CIRCULAR N°4

Lic. Pública N° 10-2023

Expediente N° 500-000784-2023

OBRA: "CENTRO DE ENTRENAMIENTO POLICIAL"

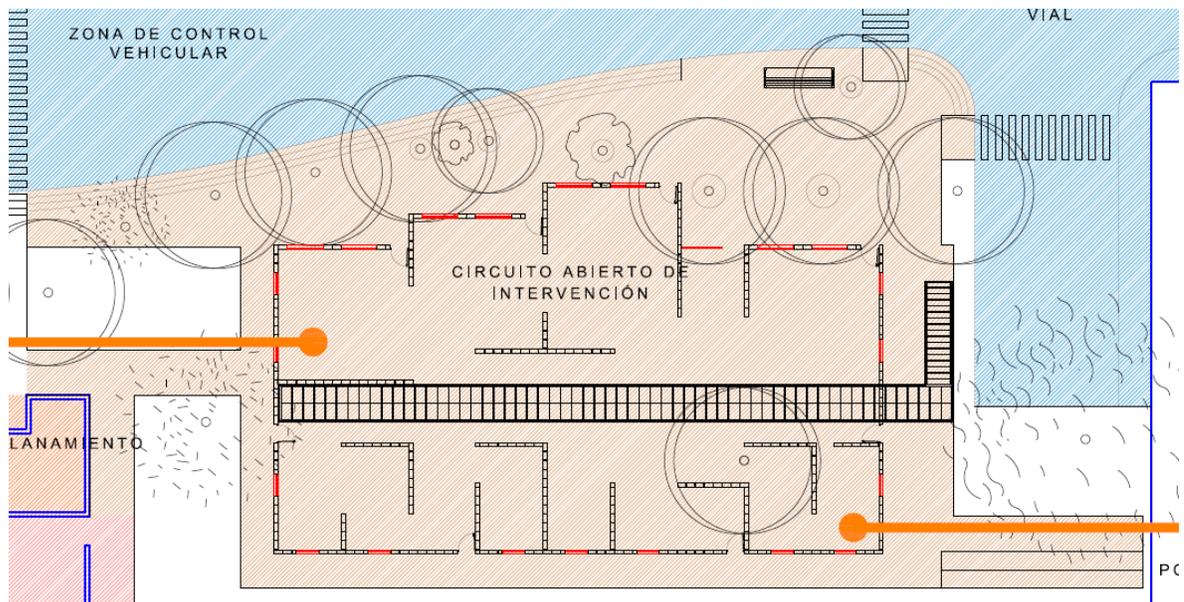
5. ¿Qué terminación tienen los pisos del circuito abierto de intervención, el piso nuevo queda detrás del escenario de allanamiento y en el sector de gradas?

La terminación del Circuito Abierto es de hormigón simple, excepto la franja de la pasarela, donde se deberá realizar una platea de fundación. (Ver pto. 3). Es el área señalada con color marrón según imagen (Plano N°3- Planimetría General).

El sector al que se refiere detrás del Escenario de Allanamiento y Pista de Reacción en Binomio serán de terreno natural nivelado y compactado. Es el área señalada con color rojo según imagen (Plano N°3- Planimetría General).

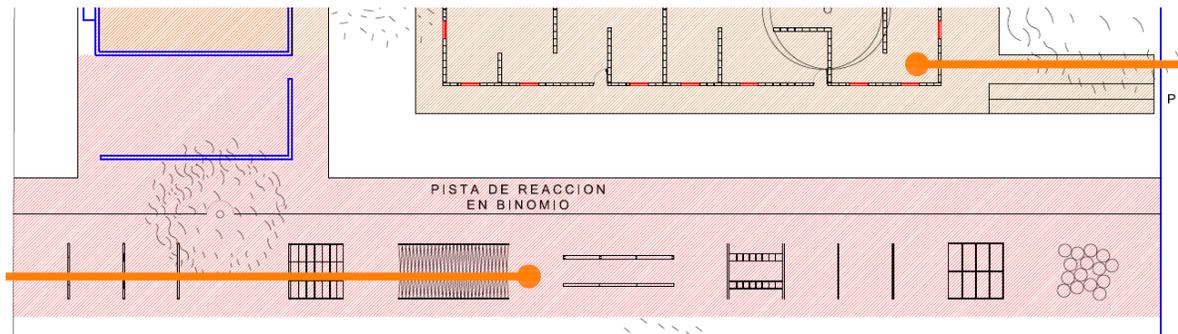
6. ¿En la planimetría general aparecen dibujados al parecer escalones que no figuran en ningún otro plano de detalles, nos pueden informar de los mismos?

Ver detalle en Plano N°5 – Circuito Abierto, planta, cortes y vistas.
